#### Rudis Änderungen:

#### Anmerkungen:

Project Name: ESIMA\_EIS\_V1\_1.PrbPcb

Title: EIS: Main

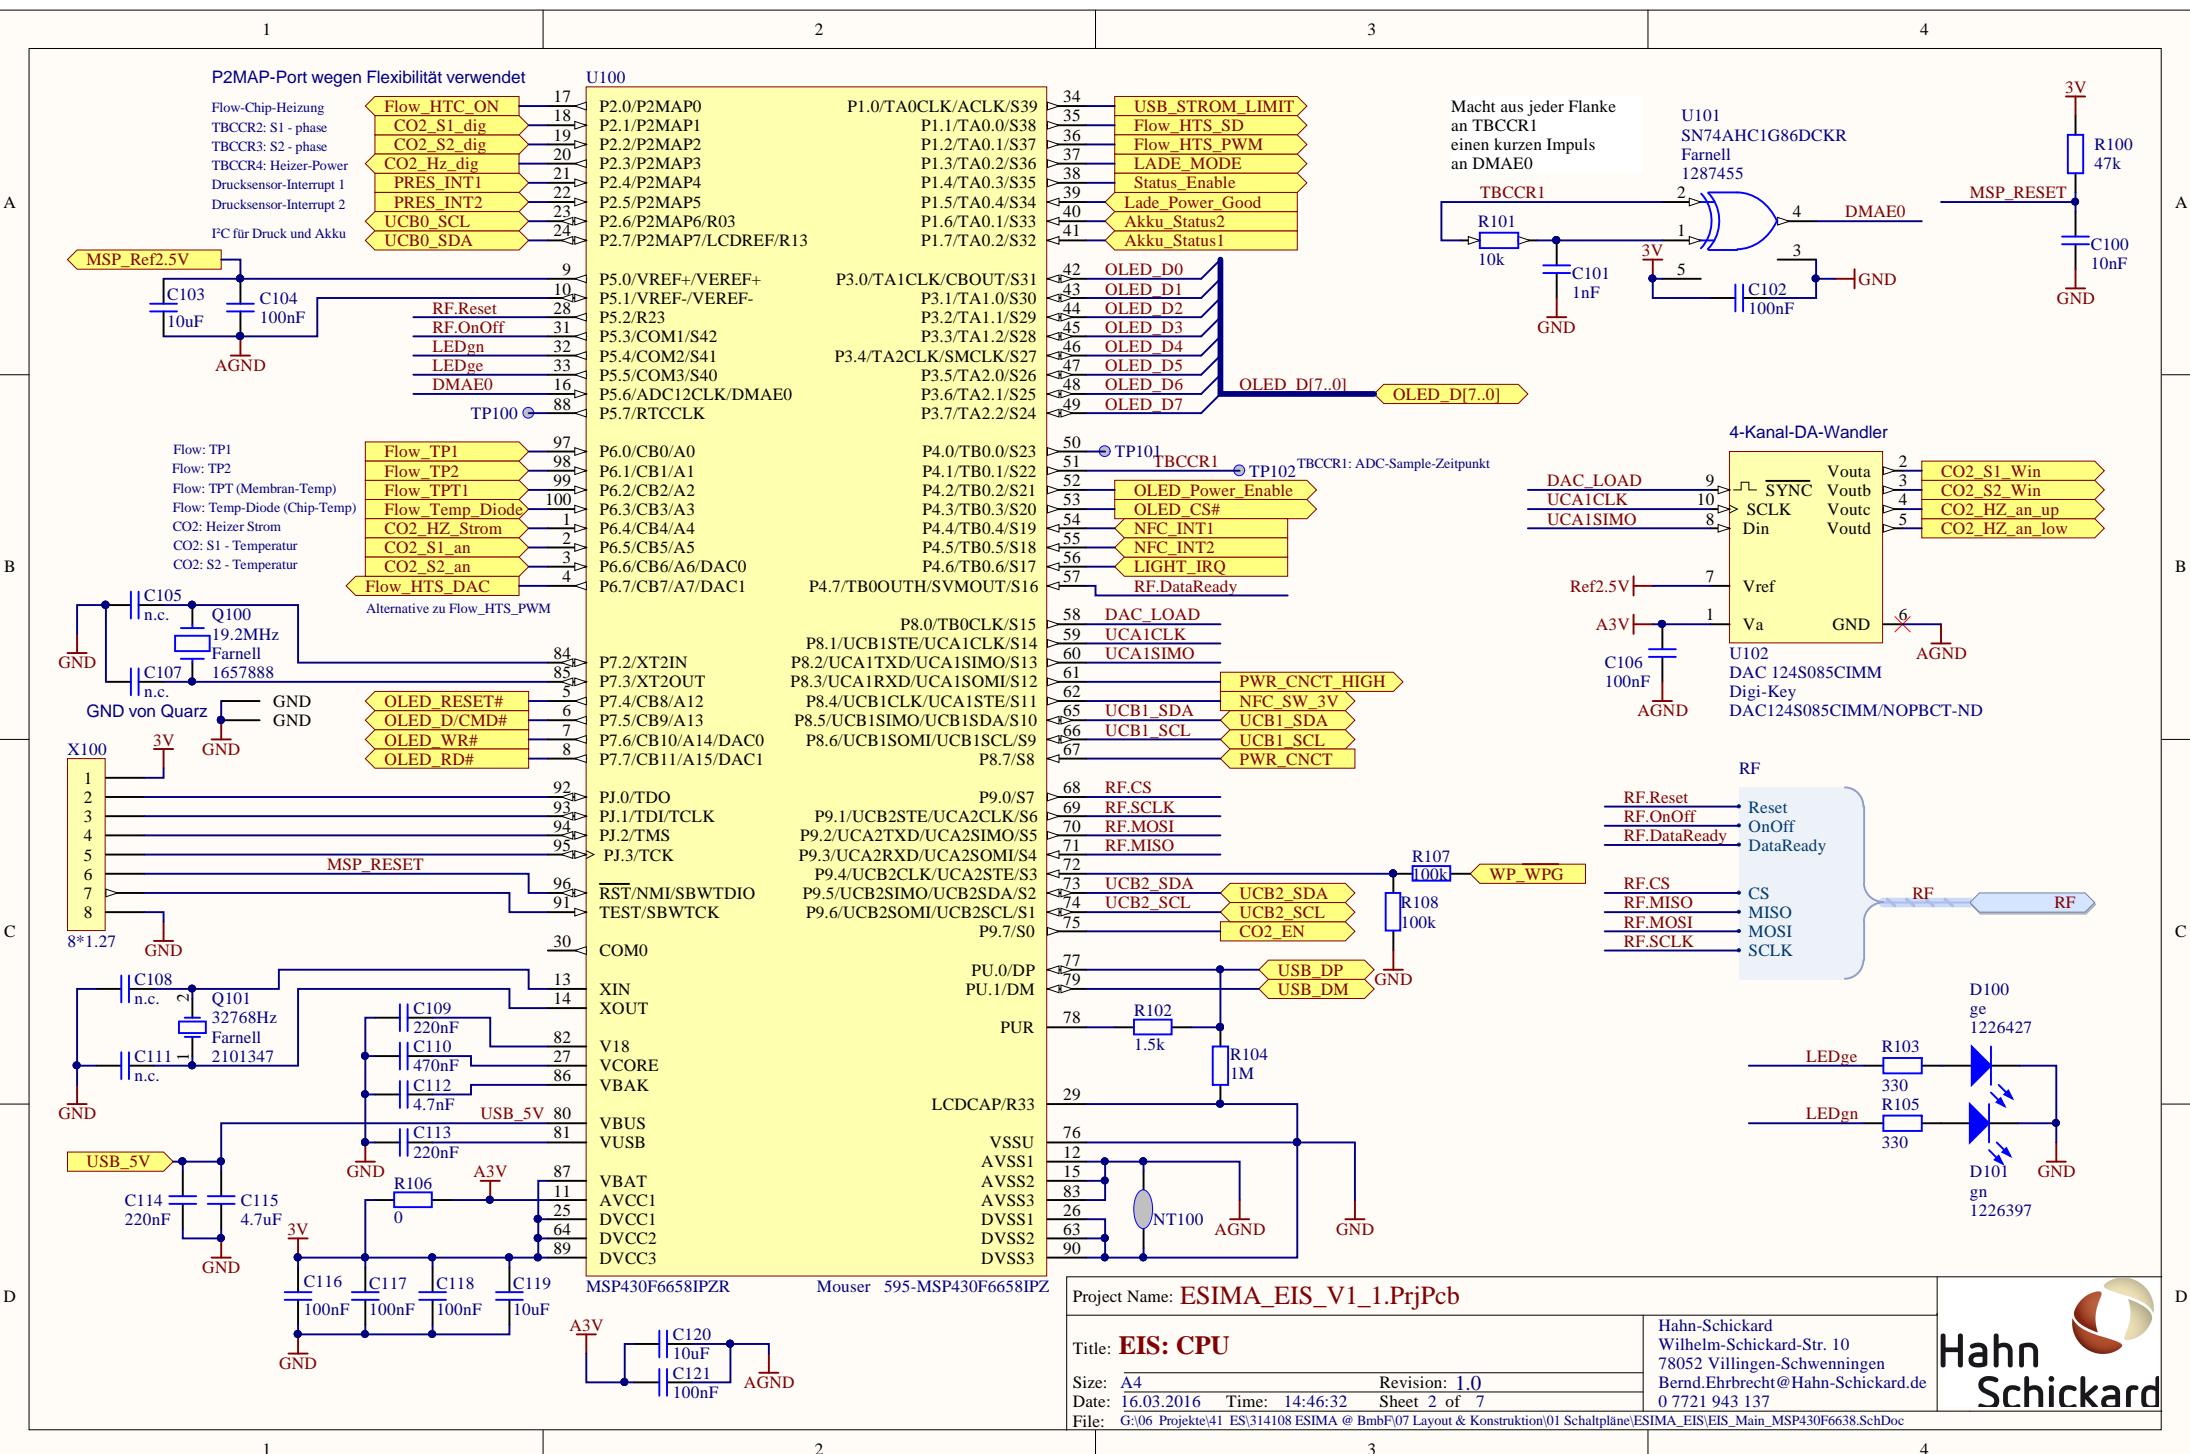
- Bestellnummern für alle Bauteile hinzugefügt
- J300 -> bei Digi-Key statt bei Farnell bestellt
- Grund: Farnell Min.bestellmenge = 125 Stück
- Footprint angelegt: WE\_694102304002

- in Schematic: 6 weitere (unsichtbare) Pins entfernt
- Original: AGND und GND ist verbunden über Net-Tie
- aber was ist mit DGND (oder DGnd)?
- nach Rücksprache mit Jürgen:

- ST603: Bestellnummer für min. 1000Stück -> Bestellnummer geändert
- Alle R0603 mit 0 Ohm -> Bestellnummer war für min. 250Stück
- Bestellnummer geändert

- U302 -> Footprint nicht fertigbar (Via-Restring von 0.1mm nicht möglich)
- Footprint angepasst
- USB-Stecker - nicht fertigbar: Langlöcher erst 0,85m möglich

- Footprint auf runde Löcher angepasst
- 20 Pin Stecker (P500 und P501) nicht fertigbar, da Restring zu klein
- für Bohrungen größer 0,5mm muss Restring 0,2mm sein

- Footprint angepasst mit leicht ovalen Restringen
- C502: ist ein 4u7 Tantal, im Value steht aber 100pF
- Value geändert
- DVCC zu 3V in "EIS\_Main\_Radio" geändert

- der µBGA hat einen so kleinen Pitch, dass ich mit 0.15mm Leiterbahnen nicht verdrahten kann  
Die Platine wird dadurch möglicherweise teurer.
- Die OLED-Displays kosten 25€. Für 10 Stück also 250€ -> fürs Erste bestelle ich nur 2 Stück.
- ST602 -> senkrecht auf Platine im PCB dargestellt  
Bestellnummer aber für gewinkelt
- C502 und L201: Bestellnummer bei beiden für Digi-Reel
- > Nummer noch nicht geändert

- USB-Part und auch P1 (+P2) auf normal GND (vorher DGND)
- 4 x Befestigungsbohrung hinzugefügt
- Hahn-Schickard-Logo hinzugefügt
- Outputjob für Bestückungsdruck hinzugefügt
